RESOLUCIÓN N° 0089

Licitación Pública 02/2024

**"UNIDAD PENITENCIARIA N°9 – RECREO / SUBUNIDADES 1, 2, Y 3"  
CONSTRUCCIÓN DE TRES UNIDADES PENITENCIARIAS**

**CIRCULAR N°5 – SIN CONSULTA**

DETALLE VINCULACIÓN LOSA HUECA Y VIGA  
ESCALA 1:25

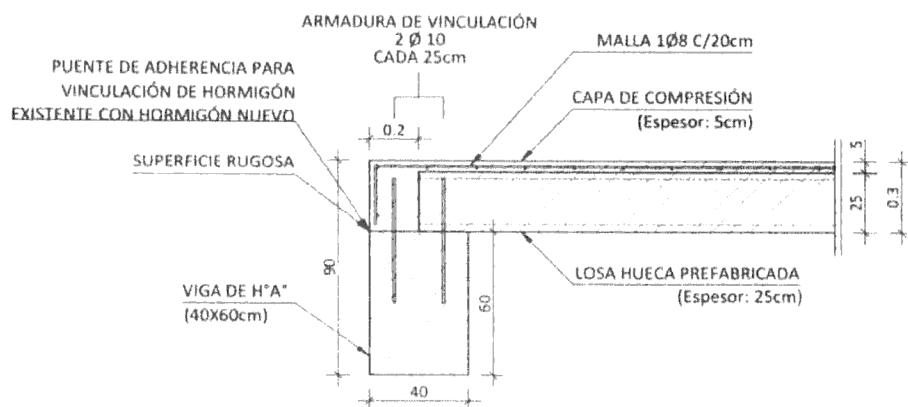
- 1) Se establece que la terminación superficial de todos los paneles dispuestos en posición vertical es vista en ambas caras. Esto quiere decir que en caso de las placas hormigonadas de manera horizontal entre la cara inferior encofrada y la cara superior no debe existir diferencias apreciables. Se requiere el llaneado de la cara superior para lograr la terminación especificada.
- 2) Las losas prefabricadas alveolares en edificios que tienen luces del orden de 10m, serán de 25cm de altura con capa de compresión de 5 cm, armada, con capacidad resistente equivalente al tipo T8 de Astori o similar.  
La armadura de la capa de compresión será una malla cuadrada 1 Ø8 c/20cm como mínimo. Todas las capas de compresión tendrán esta armadura mínima.  
La armadura de la capa de compresión de las losas deberá empalmarse con armadura en espera de las vigas de apoyo según el siguiente detalle:

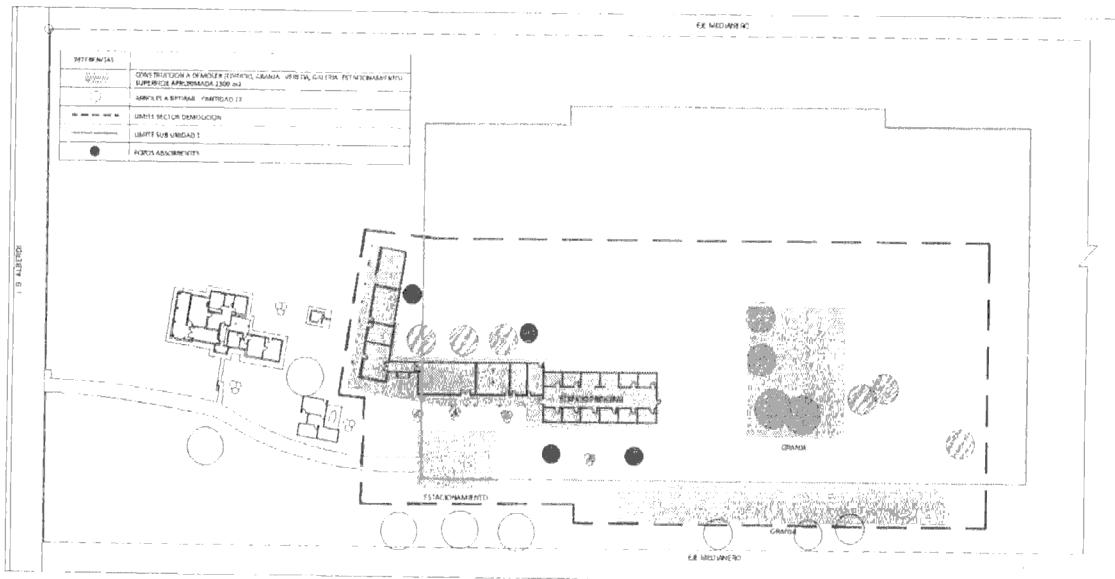
5) Cegado de pozos absorbentes

En el ítem 02. Demolición y retiros y dentro del sub-ítem 02.1 *De construcciones existentes* se deberá incluir el cegado de los pozos absorbentes indicados en la croquis adjunto.

Es obligación del contratista buscar y denunciar los pozos negros existentes dentro del perímetro asignado para la obra y, junto con aquellos pozos indicados en la croquis adjunto, cegarlos por completo. Previamente a dicha acción, se deberá desagotar y desinfectar con la utilización de cal viva de acuerdo a las reglas del buen arte.

El relleno de los pozos se realizará con escombros y arena apisonada. Como material de relleno se podrá utilizar el escombro producto de las demoliciones debidamente triturado y priorizando aquella demolición de materiales más resistentes, previa aprobación de la Inspección. El relleno se realizará por capas de manera de garantizar el correcto llenado en capas de todo el volumen y su respectivo compactando para lograr el óptimo confinamiento del material.

Para el proyecto ejecutivo de las fundaciones se deberá tener en cuenta la ubicación de los pozos ciegos de manera de evitar la interferencia entre ambos elementos.
